Call for Evidenceにより得られた情報等と それを踏まえた対応(案)

社会的費用

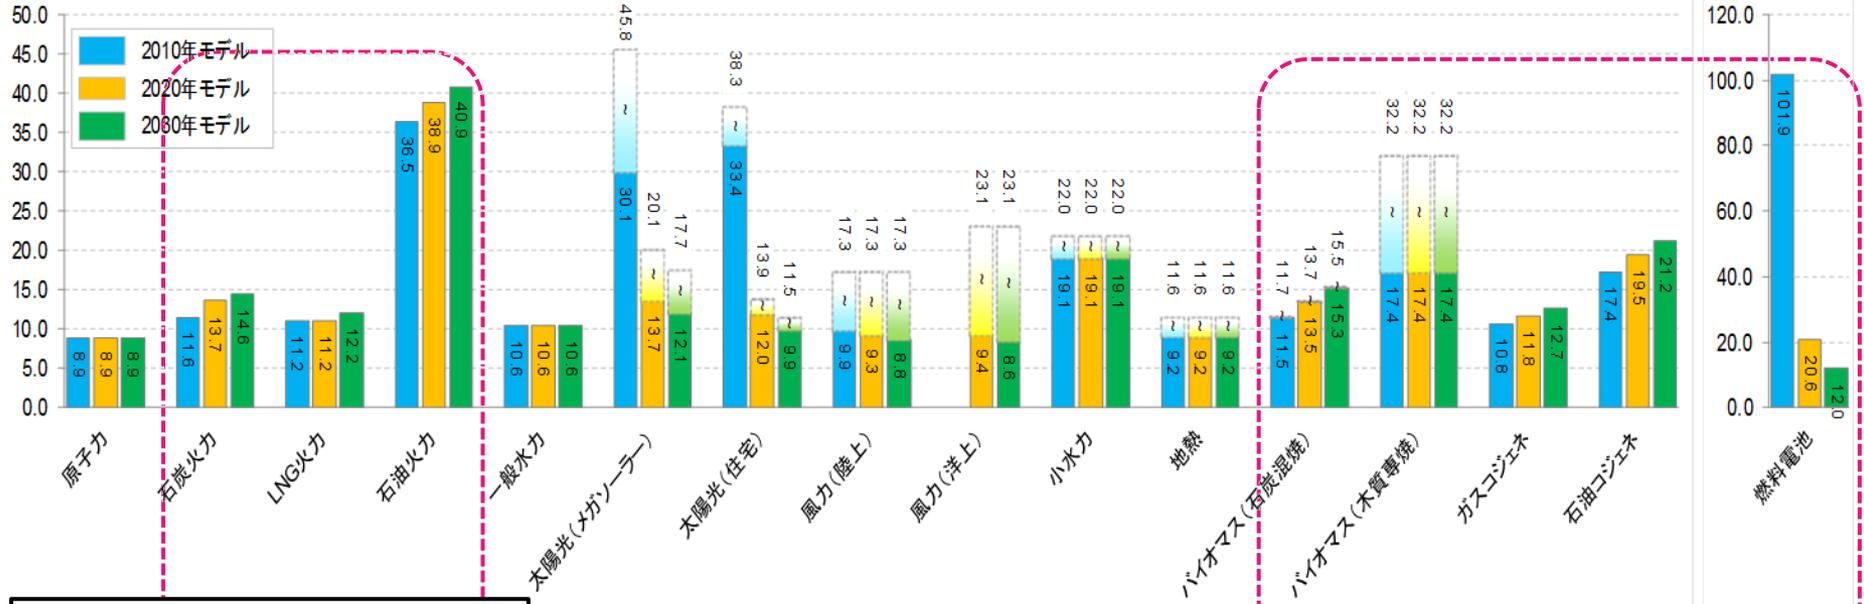
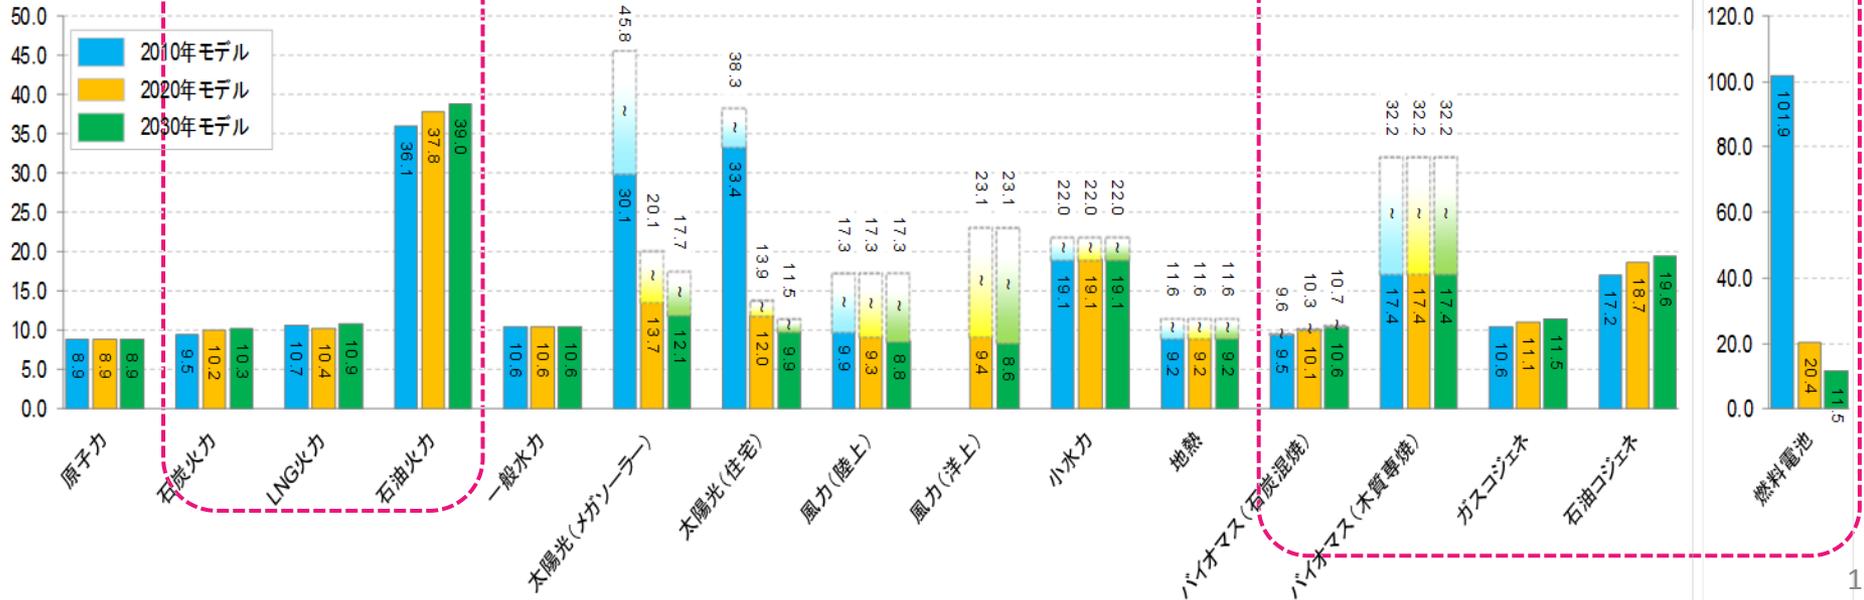
- ① CO₂対策費用の見通しは、地球の平均温度上昇を2度以内に抑える可能性の高い450ppmシナリオを基本に置くべき。

⇒①②ともに、試算結果を参考値として示す。

- ✓ 委員会の考え方は以上であるが、仮にWEO2011の450シナリオを用いてCO2価格の将来見通しを示す場合、燃料費の将来見通しも450シナリオを用いることが整合的であり、試算結果を参考に示すと以下のとおり。
